Ημερομηνία	19/05/2016
Αριθμός	0682
Σελίδες	8

ΤΕΧΝΙΚΗ ΕΝΗΜΕΡΩΣΗ

ΜΟΝΤΕΛΟ	MT09 / MT09A / FZ09 / MT09TRA / FJ09
ΘΕΜΑ	ΘΟΡΥΒΟΣ ΤΕΝΤΩΤΗΡΑ

ΕΡΓΟΣΤΑΣΙΑΚΗ ΛΥΣΗ:

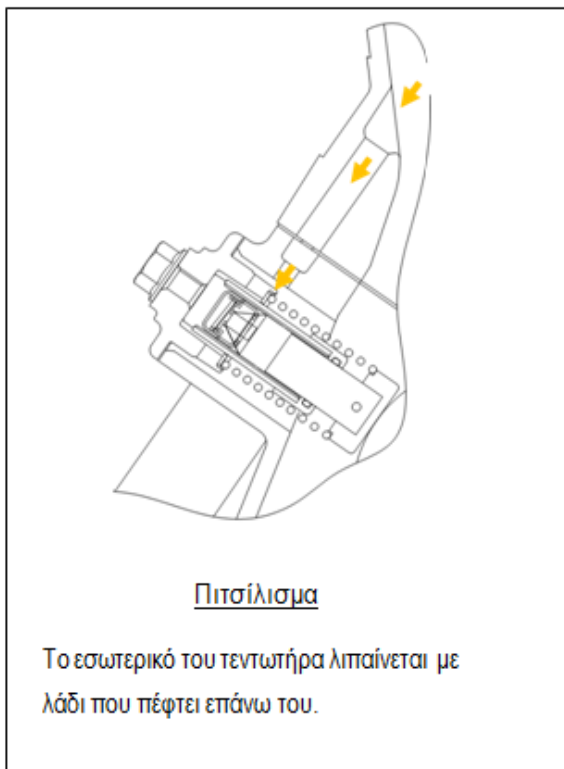
Το σπείρωμα επαφής ανάμεσα στο μισό παξιμάδι και την επιφάνεια συγκράτησης φθείρεται λόγω ελλιπούς λίπανσης. Η φθορά οδηγεί σε μειωμένη τριβή και μετακίνηση του μισού παξιμαδιού. Ως αποτέλεσμα ο τεντωτήρας δεν κρατιέται τεντωμένος και η αλυσίδα ταλαντώνεται προκαλώντας θόρυβο.

Ο τρόπος λίπανσης άλλαξε από πιτσίλισμα σε λίπανση υπό πίεση.

ΑΝΑΓΝΩΡΙΣΗ ΑΝΤΑΛΛΑΚΤΙΚΟΥ :

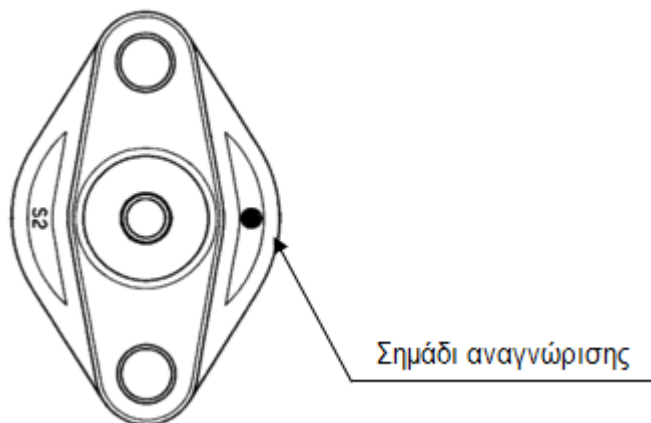
Το χρώμα του σημαδιού αναγνώρισης έχει αλλάξει.

ΚΩΔΙΚΟΣ	ΧΡΩΜΑ ΑΝΑΓΝΩΡΙΣΗΣ
1RC-12210-04	ΚΙΤΡΙΝΟ
B90-12210-00	ΚΑΦΕ

ΛΥΣΗ ΓΙΑ ΔΙΚΥΚΛΑ ΠΟΥ ΚΥΚΛΟΦΟΡΟΥΝ :

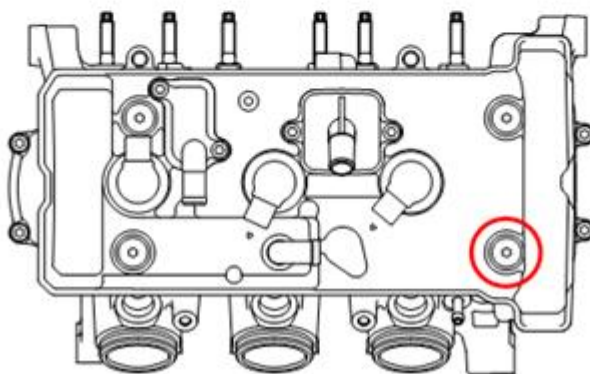
Η υπάρχουσα ροή λαδιού αλλάζει με τρόπο τέτοιο που βελτιώνει τη λίπανση του τεντωτήρα.

Μία από τις βίδες του καπακιού κεφαλής αντικαθίσταται με μία που φέρει εσωτερική δίοδο λαδιού ώστε να μεταφέρει λάδι από το καβαλέτο του εκκεντροφόρου στον τεντωτήρα.

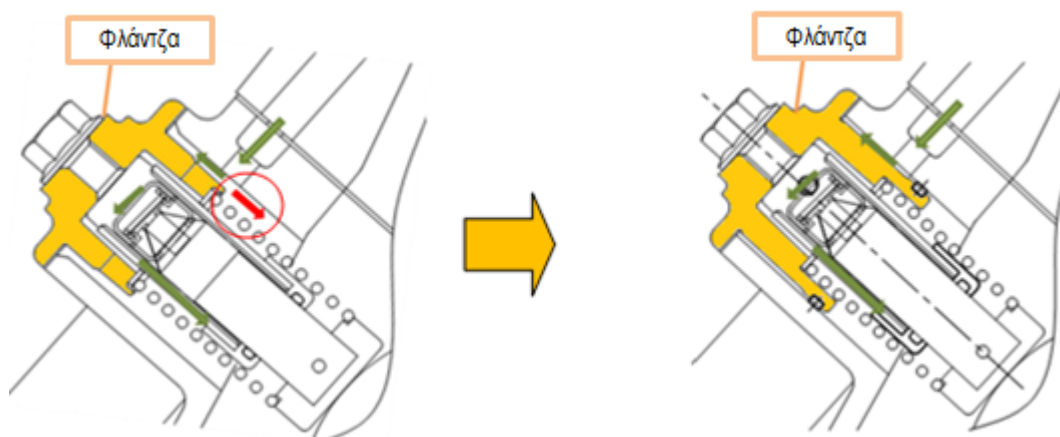
Για να λιπανθεί αποτελεσματικά το εσωτερικό του τεντωτήρα, η εσωτερική φλάντζα του τεντωτήρα μεγάλωσε ώστε να οδηγηθεί περισσότερο λάδι στο επίμαχο σημείο φθοράς του τεντωτήρα.

Στην περίπτωση προβλήματος αντικαταστήστε τον τεντωτήρα και τοποθετήστε όλα τα ανταλλακτικά του κιτ βελτίωσης.

ΚΙΤ ΒΕΛΤΙΩΣΗΣ ΤΕΝΤΩΤΗΡΑ 1 (P/N: 90891-10272)

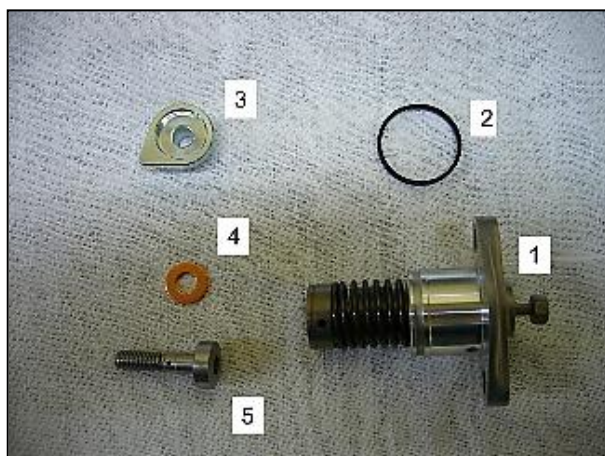
Επειδή υπάρχουν 2 τύποι στροφαλοθαλάμου εξαιτίας μιας αλλαγής που έγινε στην παραγωγή του Οκτωβρίου 2015, υπάρχουν και 2 τύποι τεντωτήρων που διαφοροποιούνται κυρίως από τη μορφή του αυλακιού στο σώμα του. Έτσι υπάρχουν και 2 κιτ βελτίωσης διαθέσιμα.

*Η φλάντζα τεντωτήρα δεν περιλαμβάνεται στο κιτ – παραγγείλτε την χωριστά.

ΑΝΑΓΝΩΡΙΣΗ ΤΟΥ ΚΙΤ ΒΕΛΤΙΩΣΗΣ (1 & 2) :

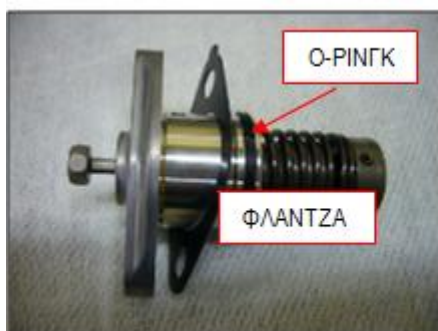
1RC-12210-09 (KIT 1)

1RC-12210-08 (KIT 2)

Διαδικασία για KIT 1:

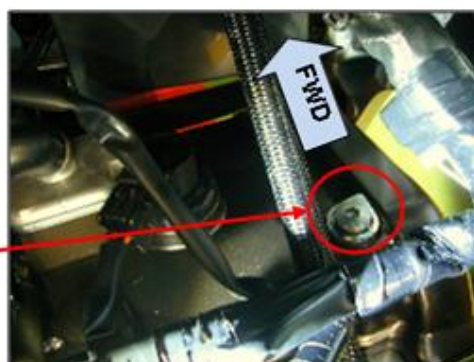
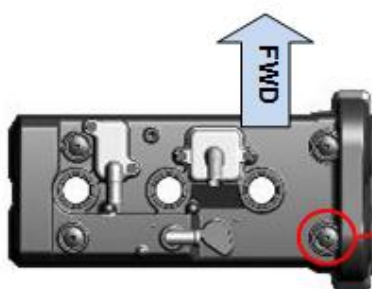
Εφαρμόστε λάδι στο σώμα του τεντωτήρα.

Τοποθετήστε τη φλάντζα και το δαχτυλίδι (1RC-14533-09)

**Η φλάντζα δεν μπαίνει μετά το δαχτυλίδι*

Τοποθετήστε τον τεντωτήρα με το άνοιγμα του δαχτυλιδιού προς την κάτω πλευρά του κινητήρα.

End gap

Ίσως δυσκολευτείτε στην τοποθέτηση του τεντωτήρα λόγω ανοχών ανά περίπτωση. Σε αυτήν την περίπτωση σφίξτε από λίγο και εναλλάξ κάθε μία από τις βίδες του τεντωτήρα μέχρι αυτός να πατήσει στον στροφαλοθάλαμο.

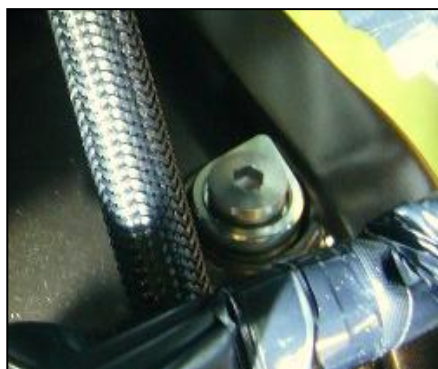
Αντικαταστήστε την δεξιά βίδα καπακιού που φαίνεται στο σχήμα με τη βίδα, την φλάντζα και τη θήκη που παρέχονται στο kit. Σφίξτε στα 10Nm.

*Αφαιρέστε το γράσο από τα εξαρτήματα.

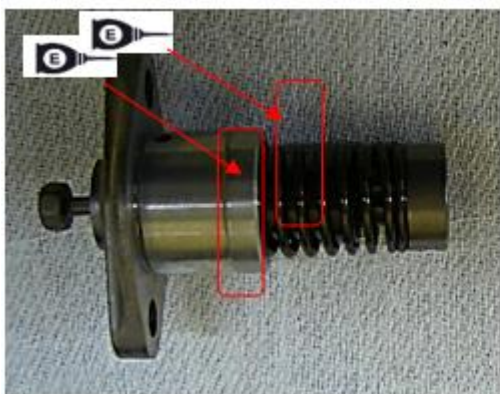
Πριν σφίξετε τη βίδα, ευθυγραμμίστε τη θήκη με το καπάκι, έτσι όπως φαίνεται στο σχήμα.

ΣΗΜΕΙΩΣΗ : Δώστε προσοχή στην τοποθέτηση της θήκης. Εάν δεν ευθυγραμμιστεί σωστά δεν θα περάσει λάδι προς τον τεντωτήρα.

Διαδικασία για KIT 2:

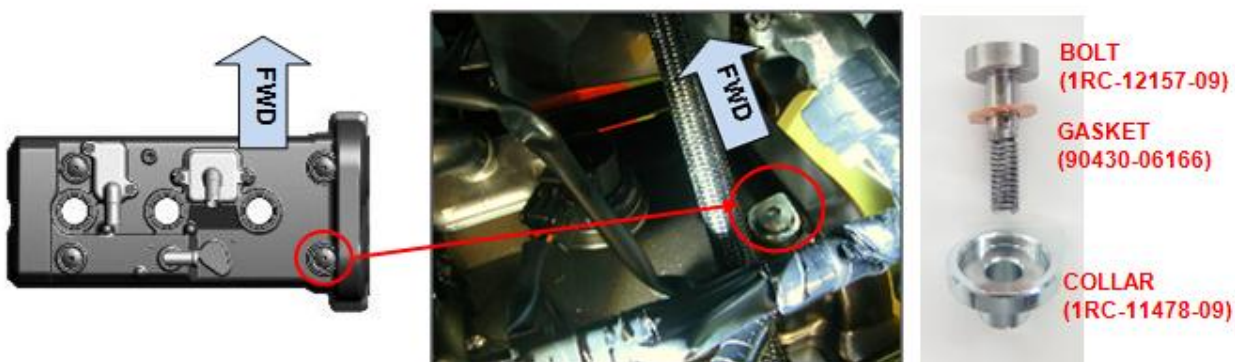
Εφαρμόστε λάδι στο σώμα του τεντωτήρα.

Όπως στη διαδικασία για KIT 1, αντικαταστήστε την δεξιά βίδα καπακιού που φαίνεται στο σχήμα με τη βίδα, την φλάντζα και τη θήκη που παρέχονται στο kit. Σφίξτε στα 10Nm.

*Αφαιρέστε το γράσο από τα εξαρτήματα.

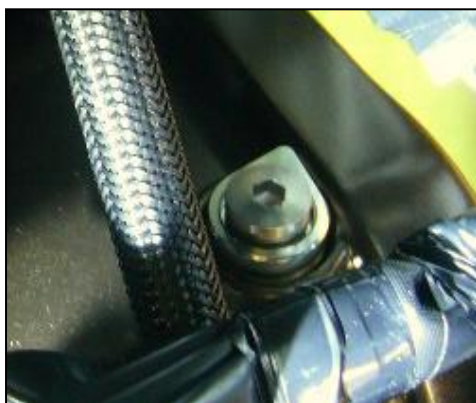
Πριν σφίξετε τη βίδα, ευθυγραμμίστε τη θήκη με το καπάκι, έτσι όπως φαίνεται στο σχήμα.

ΣΗΜΕΙΩΣΗ : Δώστε προσοχή στην τοποθέτηση της θήκης. Εάν δεν ευθυγραμμιστεί σωστά δεν θα περάσει λάδι προς τον τεντωτήρα
